STADT HILPOLTSTEIN

1. ÄNDERUNG DES BEBAUUNGSPLANS NR. 8-3

GEWERBEGEBIET „KRÄNZLEINSBERG – ERWEITERUNG“

BEGRÜNDUNG

Abbildung 2: Östlicher Bereich des bisher rechtsverbindlichen Bebauungsplans (links) und der 1. Änderung des Bebauungsplans (rechts) im Vergleich

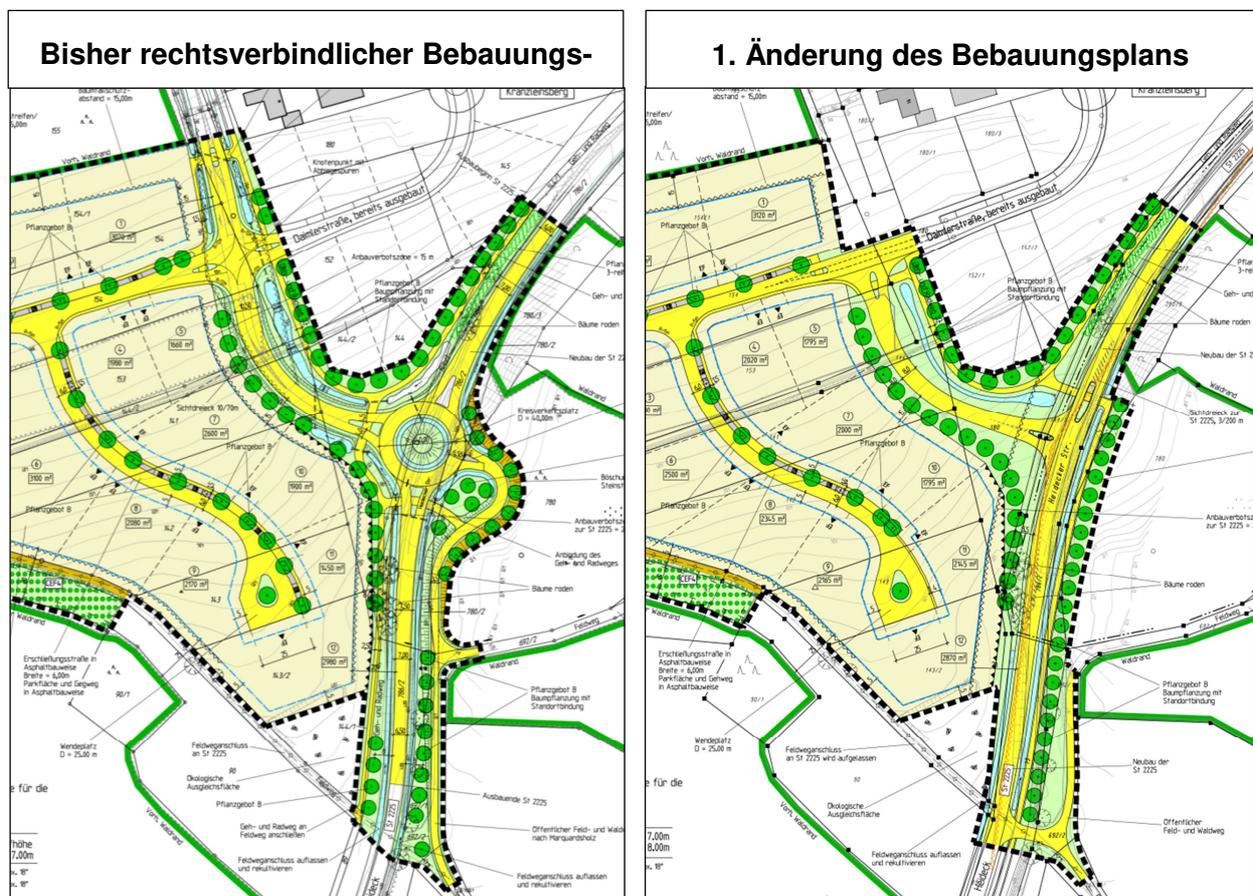
Wie bereits eingangs erwähnt, soll die Anbindung des Gewerbegebietes an die Staatsstraße St 2225 nicht wie mehr ursprünglich geplant über einen Kreisverkehr sondern über einen Knotenpunkt mit Linksabbiegespur erfolgen. Von Seiten des Staatlichen Bauamts Nürnberg ist außerdem ein Ausbau der St 2225 zwischen Unterrödel und Hilpoltstein vorgesehen. Die Planung hierfür erfolgt durch das Ingenieurbüro Klos GmbH & Co. KG, Spalt, und wurde in den Änderungsentwurf des Bebauungsplans übernommen.

Anstatt des ursprünglich geplanten Kreisverkehrs ist nun ein plangleicher Knotenpunkt mit Tropfeninsel und Linksabbiegespur in geschlossener Zuleitung gemäß RAL (Richtlinien für die Anlage von Landstraßen, Ausgabe 2012) sowie zusätzlicher Querungsinsel für Fußgänger und Radfahrer vorgesehen.

Die ursprünglich vorgesehene Anbindung des Feldwegs nach Marquardsholz an den östlichen Kreisverkehrsast entfällt im Änderungsentwurf, stattdessen bleibt die bestehende Anbindungssituation an die Staatsstraße am südlichen Ende des Geltungsbereichs erhalten. Der gegenüberliegende Anschluss des Feldwegs an die Staatsstraße wird aus Gründen der Verkehrssicherheit aufgelassen. Die Benutzer dieses Weges werden zukünftig durch das Gewerbegebiet umgeleitet (siehe hierzu Kapitel 2.3).

Der ursprünglich auf der Westseite der Staatsstraße geplante Geh- und Radweg wurde entsprechend den Vorgaben des Staatlichen Bauamts auf die Ostseite der Staatsstraße verlegt. Im Bereich der Sperrfläche der Linksabbiegespur wird der Geh- und Radweg dann mittels einer Querungsinsel auf die Westseite der Staatsstraße geführt, von wo aus eine Anbindung an das Gewerbegebiet sowie eine Weiterführung in Richtung Stadtmitte nach Norden/Nordosten erfolgt.

Die Zufahrt in das Gewerbegebiet von der Staatsstraße bleibt in Lage und Trassierung nahezu unverändert, ändert sich aber im Bereich der Anbindung an die Daimlerstraße. Während hier ursprünglich eine Kreuzung mit Verlängerung der Straße nach Norden (in Richtung Siemensstraße) vorgesehen war, endet die Zufahrtsstraße nun mit der Anbindung an die Daimlerstraße. Im Knotenpunktbereich sind auch hier wieder zwei Verkehrsinseln vorgesehen, die als Querungshilfen für Fußgänger dienen.

Die Verlängerung der Zufahrtsstraße nach Norden entfällt ersatzlos, der entsprechende Bereich wird aus dem Geltungsbereich herausgenommen.

Im Bereich südlich der Gewerbegebietsanbindung an die St 2225 musste die Trasse der Staatsstraße im Rahmen der Ausbauplanung nach Westen verschoben werden, um die Anforderungen der einschlägigen verkehrstechnischen Richtlinien erfüllen zu können. Aus diesem Grund musste auch die Grundstücksgrenze der Parzelle 12 um ca. 1,5 m nach Westen verschoben werden.

Aufgrund der veränderten Trasse der St 2225 hat sich außerdem die Anbauverbotszone entlang der Staatsstraße (20 m ab Fahrbahnrand) um ca. 3,0 - 3,5 m nach Westen verschoben. Hierdurch wurde das Baufenster auf Parzelle 11 soweit eingeeignet, dass eine angemessene Bebauung des Grundstücks kaum mehr möglich gewesen wäre. Aus diesem Grund wurden am Ende der Erschließungsstraße entlang des Wendeplatzes im Bereich der Parzelle die straßenbegleitenden Längsparkbuchten entfernt und die Gehwegbreite auf 1,0 m verringert (Versorgungstreifen). Die Baugrenze zur Erschließungsstraße wurde entsprechend um 4,0 m nach Westen verschoben, so dass insgesamt wieder annähernd die ursprüngliche Tiefe des Baufensters erreicht werden konnte.

Abbildung 3: Westlicher Bereich des bisher rechtsverbindlichen Bebauungsplans (links) und der 1. Änderung des Bebauungsplans (rechts) im Vergleich

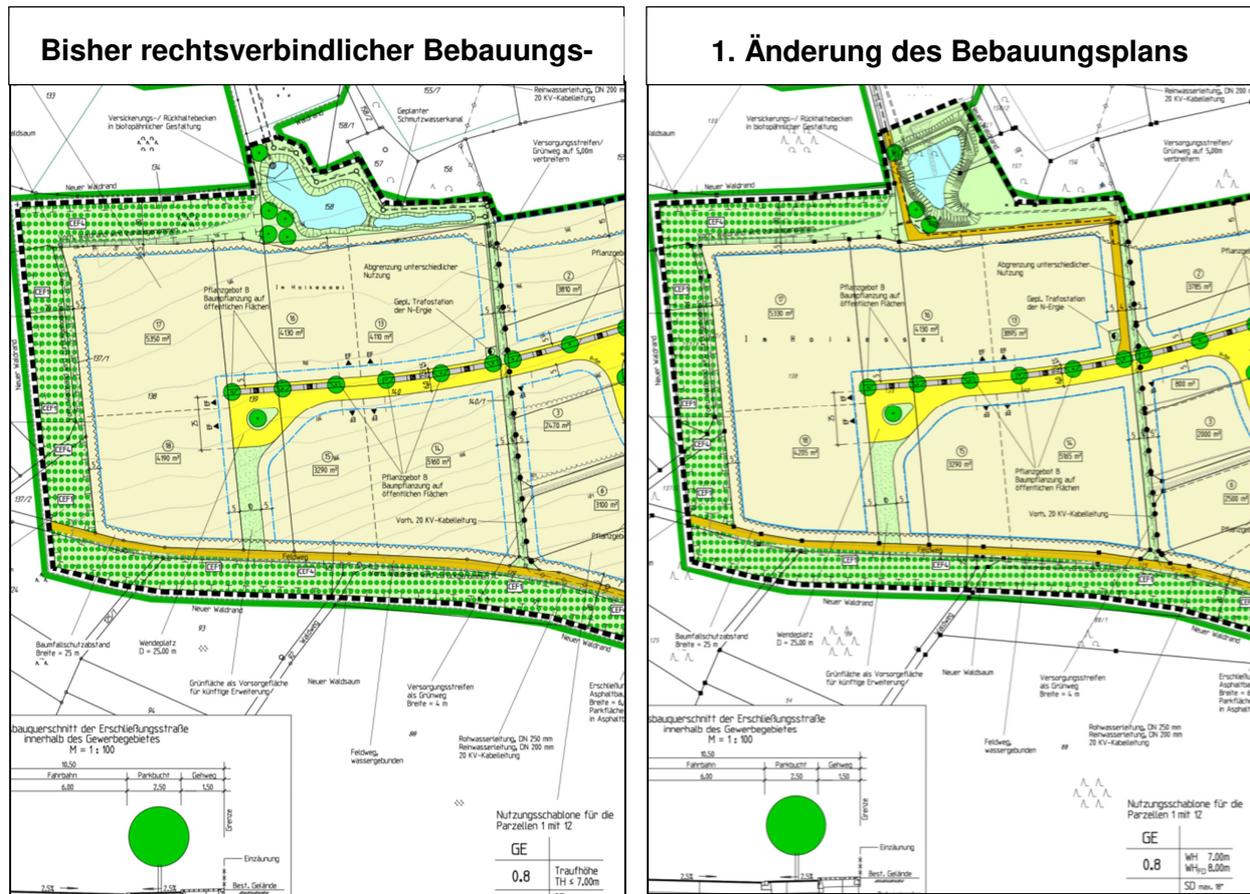
Im Nordwesten des Geltungsbereichs befindet sich ein Versickerungs- und Rückhaltebecken zur Behandlung des im Baugebiet anfallenden Niederschlagswassers. Bei der Bauausführung im Rahmen der Erschließung des ersten Bauabschnittes mussten Gestalt und Lage des Beckens aufgrund der Baugrundverhältnisse angepasst werden. Das Becken wurde dabei etwas nach Norden verlagert, der Geltungsbereich ist nun entsprechend der tatsächlichen Form und Lage des Beckens erweitert worden.

Darüber hinaus wurde entlang des Beckens ein Unterhaltungsweg angelegt, der nun ebenfalls in die Planzeichnung aufgenommen wurde. Dieser Unterhaltungsweg wurde auch entlang des ursprünglich mit 5,0 m Breite vorgesehenen Versorgungstreifens zwischen der Erschließungsstraße und der nördlichen Grünfläche verlängert. Der Versorgungstreifen wurde damit auf insgesamt 8,0 m verbreitert. Hierdurch wird die Option geschaffen, diesen Streifen in der Zukunft zu einer Erschließungsstraße auszubauen und damit die nördlich gelegenen Flächen erschließbar zu machen.

Abbildung 6: Ausgleichsfläche Fl.-Nr. 335, Gmkg. Hofstetten

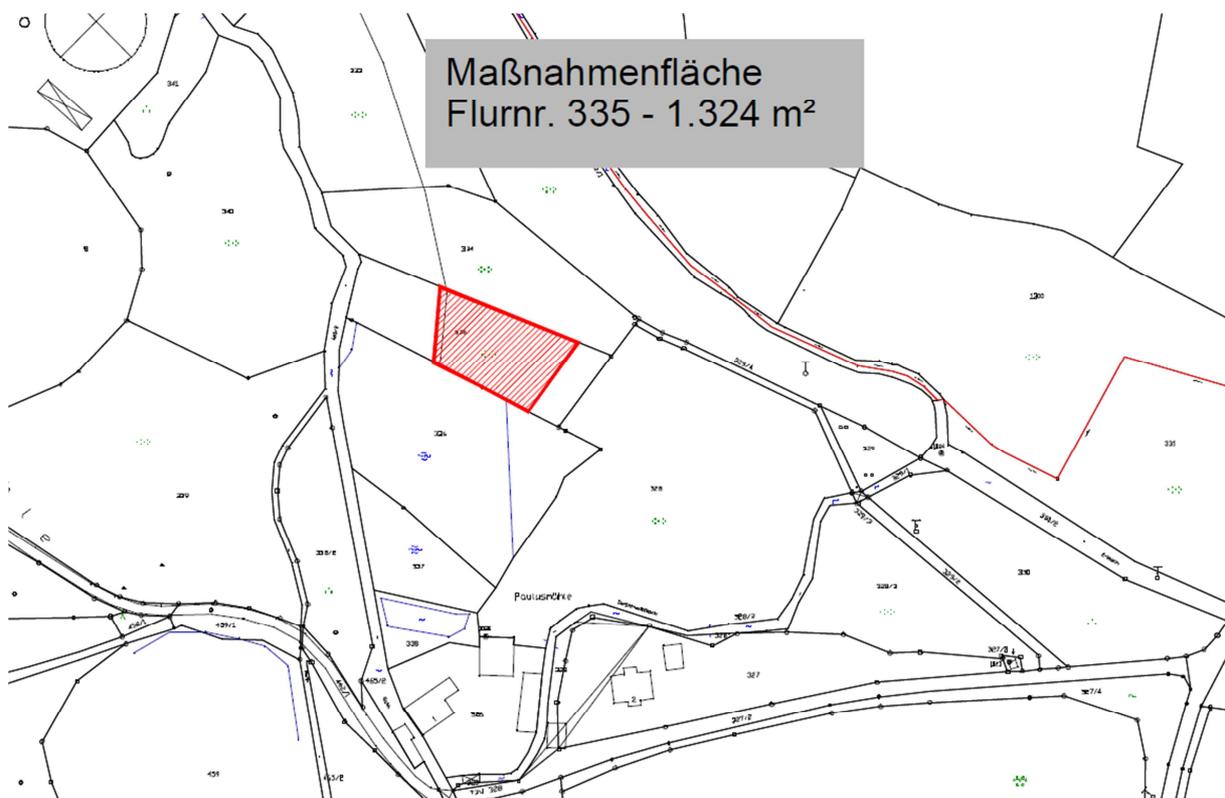
Aufgrund des etwas verminderten Ausgleichsbedarfs kann die nachfolgende Ausgleichsfläche um rund 400 m² verkleinert werden:

Fl.-Nr. 335, Gmkg. Hofstetten Teilfläche 1.324m² (siehe Abbildung 6).

Diese Fläche war schon im rechtsgültigen Bebauungsplan als Ausgleichsfläche (Größe 1.725 m²) vorgesehen. Da sich der Ausgleichsbedarf verringert, wird dem Bebauungsplan nun nur noch eine Fläche von 1.324 m² zugewiesen. Die nicht mehr benötigte Teilfläche von 401 m² verbleibt im Ökokonto der Stadt Hilpoltstein bzw. wird diesem gutgeschrieben.
